**REGIONALNY DYREKTOR
OCHRONY ŚRODOWISKA
w BYDGOSZCZY**

WOO.4220.279.2023.HN.2

POSTANOWIENIE

- I. Wyrażam opinię, że dla planowanego przedsięwzięcia pn.: „Budowa farmy fotowoltaicznej zlokalizowanej na części dz. nr: 28, 51, 237 w obrębie Wałdowo, gmina Pruszcz”, nie istnieje konieczność przeprowadzenia oceny oddziaływania na środowisko.
- II. Zgodnie z treścią art. 64 ust. 3a uouioś wskazuję:
 1. Istotne warunki korzystania ze środowiska w fazie realizacji i eksploatacji lub użytkowania przedsięwzięcia, ze szczególnym uwzględnieniem konieczności ochrony cennych wartości przyrodniczych, zasobów naturalnych i zabytków oraz ograniczenia uciążliwości dla terenów sąsiednich, w tym:
 - 1) Prace budowlane rozpocząć poza okresem lęgowym ptaków oraz kluczowym okresem rozrodu gatunków dziko występujących zwierząt, przypadającym w terminie od 1 marca do 31 sierpnia lub w dowolnym terminie po potwierdzeniu

Rysunek 1. Plan nasadzeń zieleni izolacyjnej zgodny z uzupełnieniem Kip z dnia 27 kwietnia 2023 r. (wpływ: 2 maja 2023 r.).

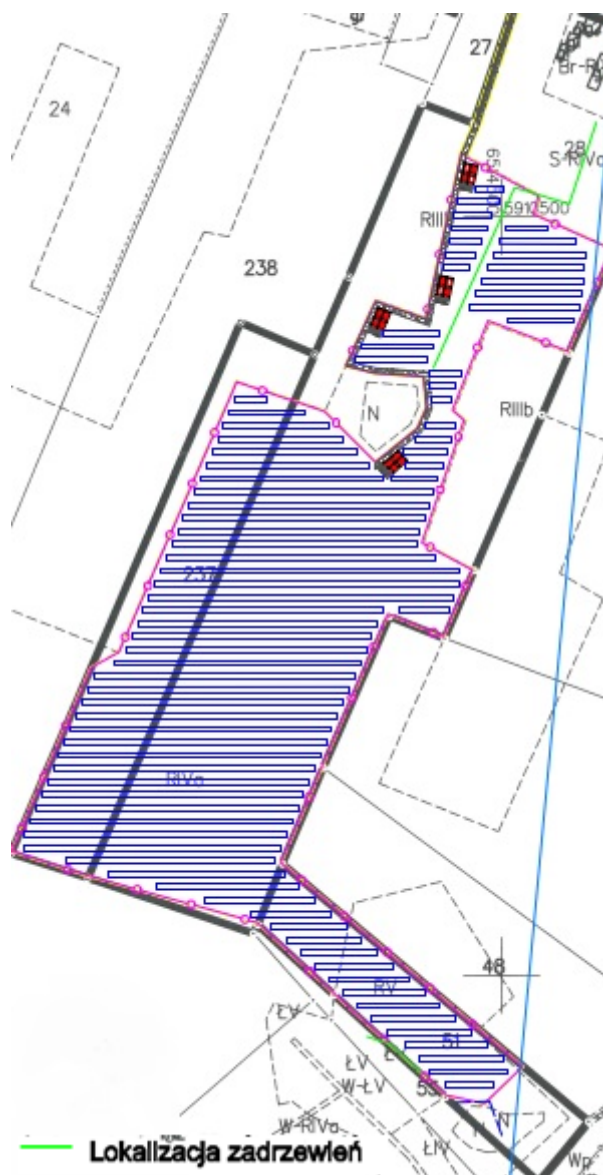
- 4) Wprowadzić nasadzenia drzew i krzewów wzdłuż ogrodzenia zamierzenia (zgodnie z Rysunkiem 1 – zielona linia). Do nasadzeń stosować rodzime gatunki krzewów, np. jałowiec pospolity, dereń świdwa, bez czarny, tarnina, głóg, szakłak pospolity, trzmielina, kruszyna pospolita, leszczyna pospolita, czeremcha zwyczajna, głóg jednoszyjkowy, bez koralowy, kalina koralowa, berberys zwyczajny. Ewentualne przycinanie krzewów prowadzić poza okresem lęgowym ptaków przypadającym w terminie od 1 marca do 31 sierpnia lub w dowolnym terminie po potwierdzeniu przez specjalistę przyrodnika maksymalnie na 2 dni przed przycięciem braku aktywnych lęgów ptaków oraz rozrodu zwierząt w obrębie krzewów przeznaczonych do przycięcia.

- 5) Nasadzenia wykonać po zewnętrznej stronie ogrodzenia.

- 6) Prowadzić monitoring udatności wprowadzonych nasadzeń roślinności krzewiastej przez okres co najmniej 3 lat oraz w razie potrzeby dokonywać nasadzeń uzupełniających, w miejscach obumarłych sadzonek, zapewniając trwałość wykonanych nasadzeń.
